2、地块用地规划修改前、后对比

项目名称 海口江东新区控制性详细规划及城市设计(国际综合服务组团、国际文化交流组团、国际高教科研组团)

图名 分图图则(第二次修改) **地块编号** JDZH-04-F03 JDZH-04-F04 **图号** 60

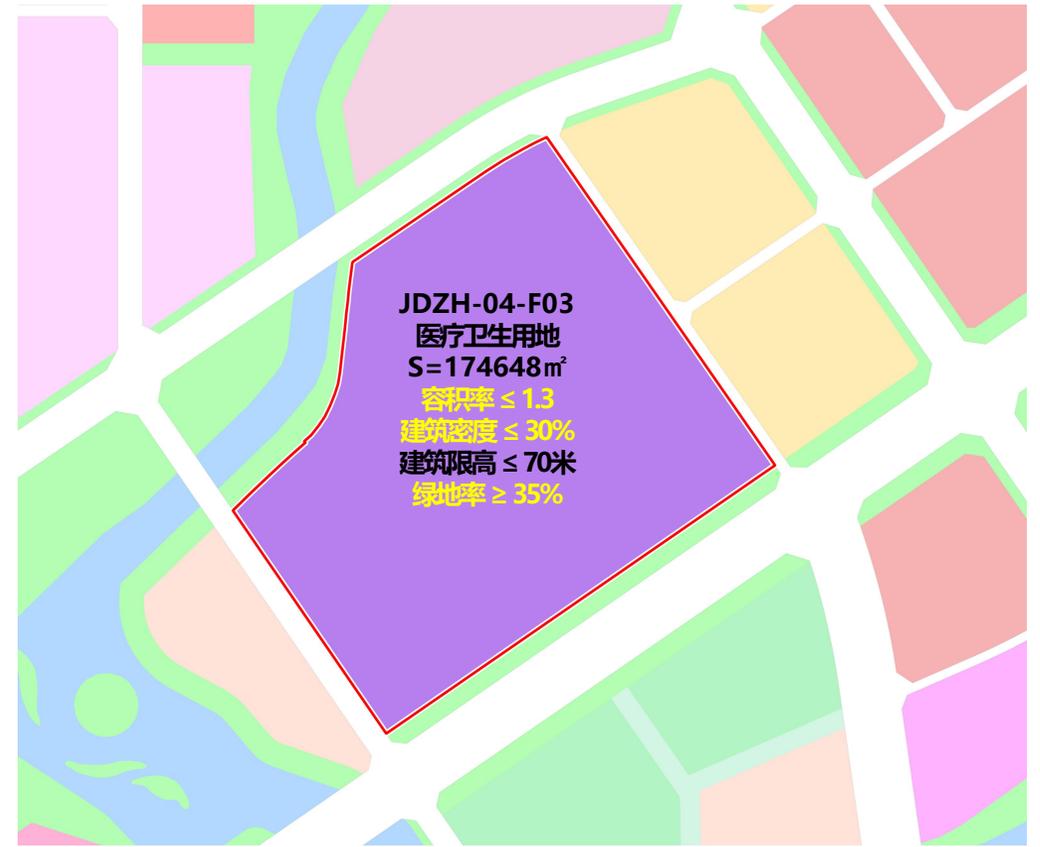
修改前地块用地规划示意图

修改后地块用地规划示意图

3、地块图则 (修改前)

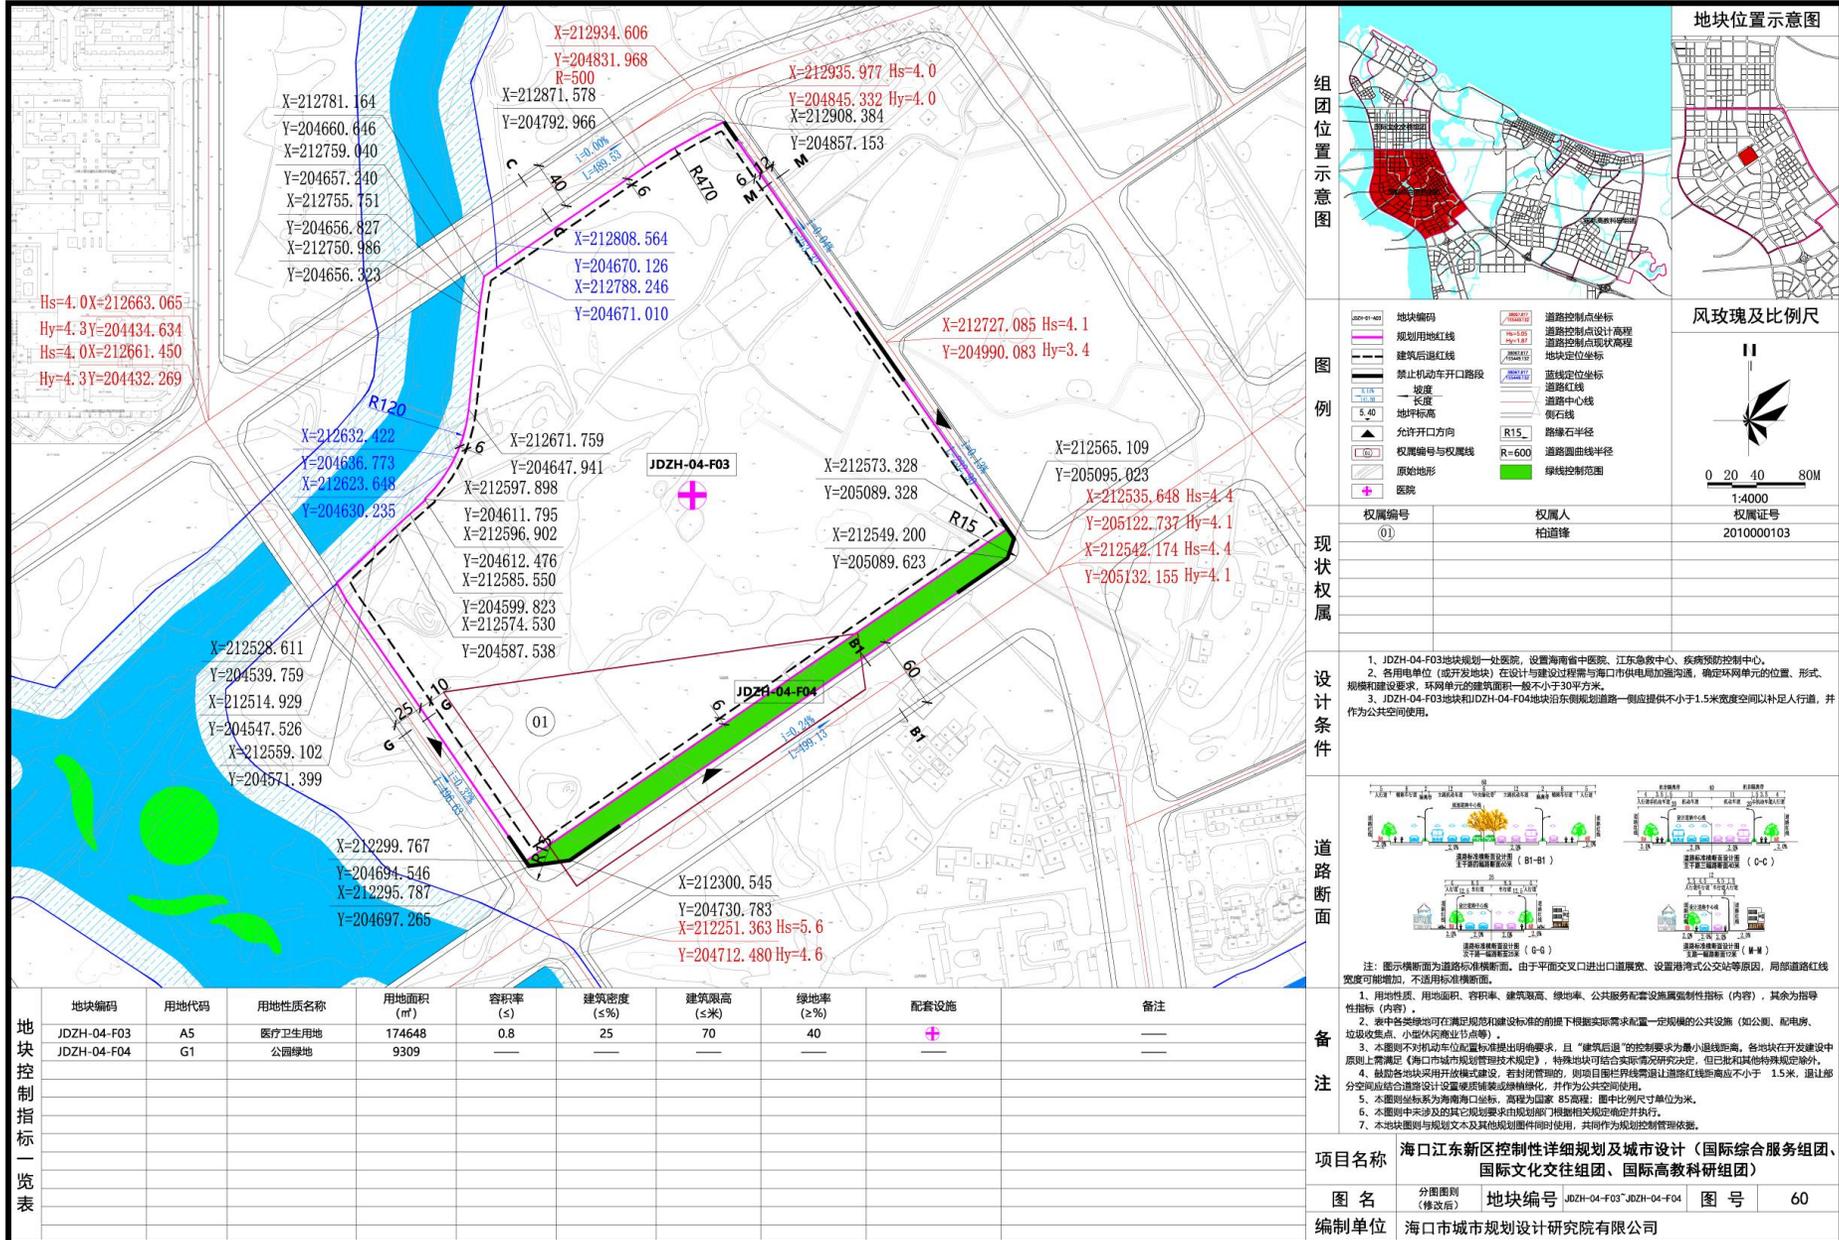
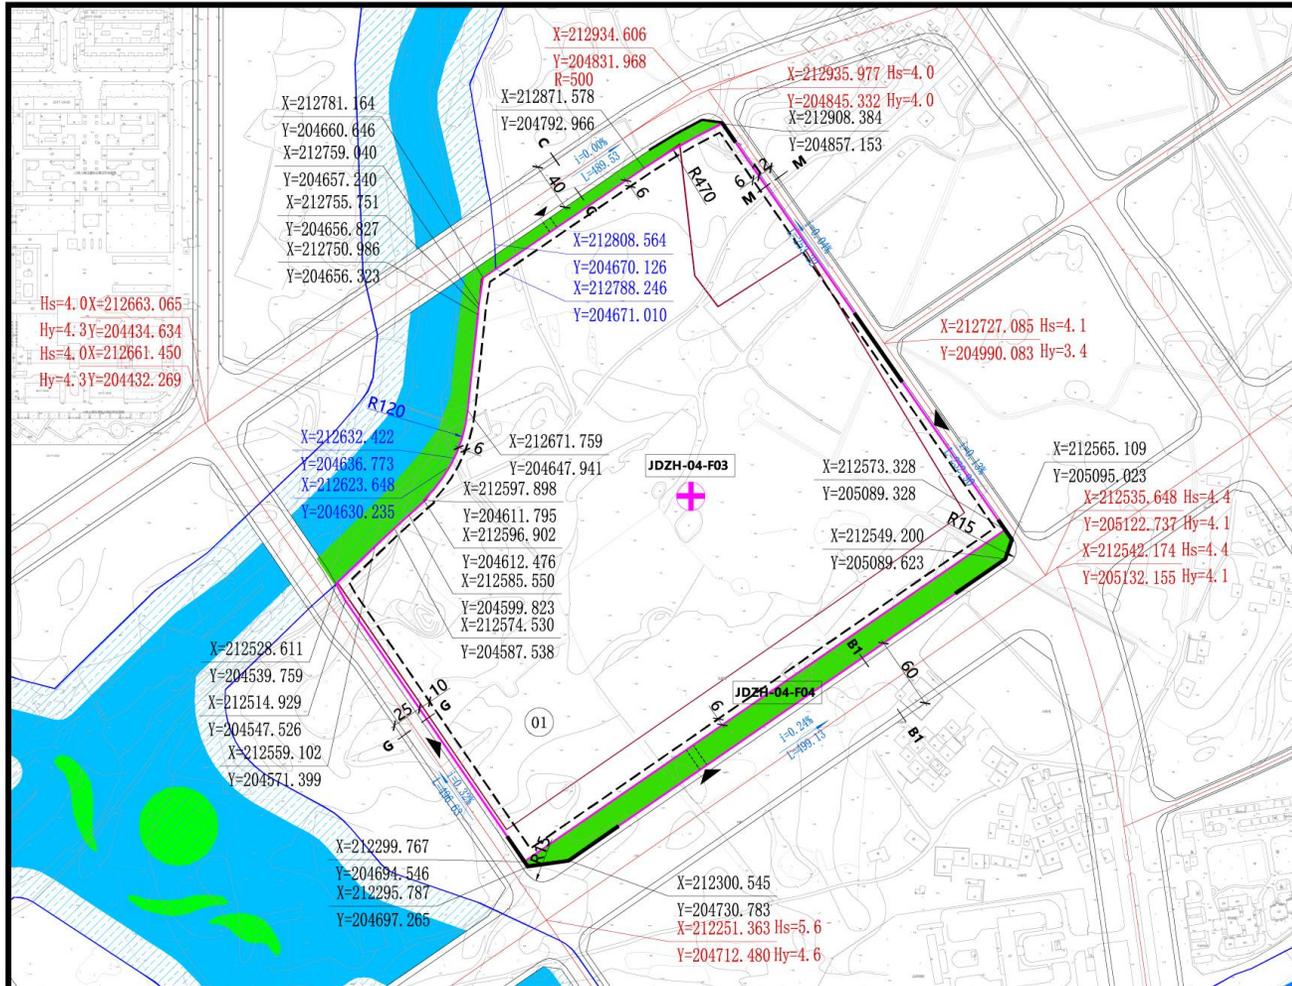
4、地块图则 (修改后)

- JDZH-04-F03地块规划一处医院, 设置海南省中医院分院(含职业病医院)、国家区域医疗中心、国家中医药防治基地。
- JDZH-04-F03地块宜适当增加配建停车位指标。地块出入口具体位置可以根据实际情况进行调整, 但应符合有关规范、标准和规定的要求。各用电单位(或开发地块)在设计时建设应与海口市供电加强沟通, 确定电网单元的位置、形式、规模和建设要求, 电网单元的建筑面积一般不小于30平方米。
- JDZH-04-F03地块和JDZH-04-F04地块沿东侧规划道路一侧应提供不小于1.5米宽度空间以补足人行步道, 并作为公共空间使用。
- 地块出入口具体位置可以根据实际情况进行调整, 但应符合有关规范、标准和规定的要求。
